ESCLARECIMENTOS

Em atenção à solicitação de esclarecimentos apresentada, referente aos itens 35 e 36 do Pregão em epígrafe, na qual questiona:

PLACAS FECHAMENTO (P1 E P2)

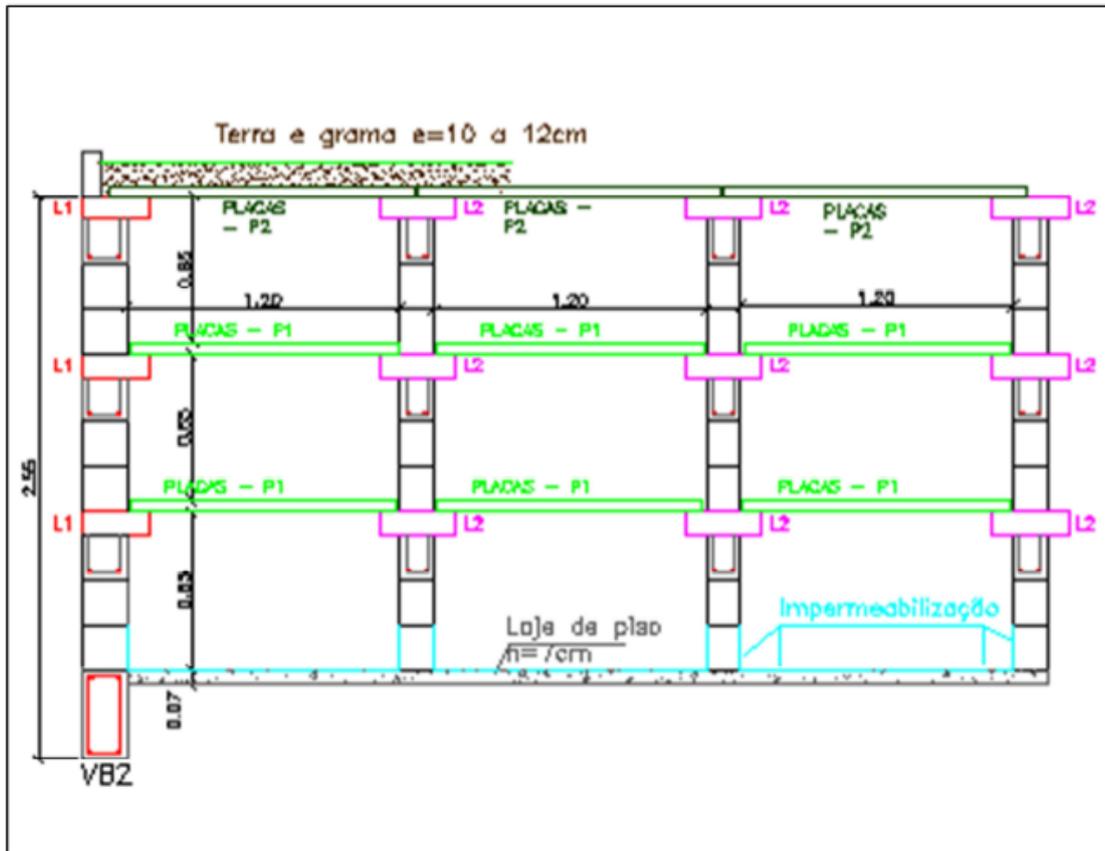
1) Estou com uma duvida, no pregão nº 21/2017. Nos itens 35 e 36, na especificação. Tem como dar mais informações sobre a especificação?

R: Esses materiais são placas de concreto fabricadas para o fechamento dos jazigos do Cemitério Parque, com as dimensões específicas para o projeto da próxima quadra a ser construída. Cada jazigo possui 3 carneiras, sendo assim, precisamos de 2 níveis de fechamento intermediário (placas de comprimento menor-item 35) e 1 para o nível superior (placas de comprimento maior-item 36) na qual é colocada uma camada de terra e realizado o plantio de grama.

Segue alguns detalhes do projeto e uma foto da última quadra construída, para melhor entendimento.
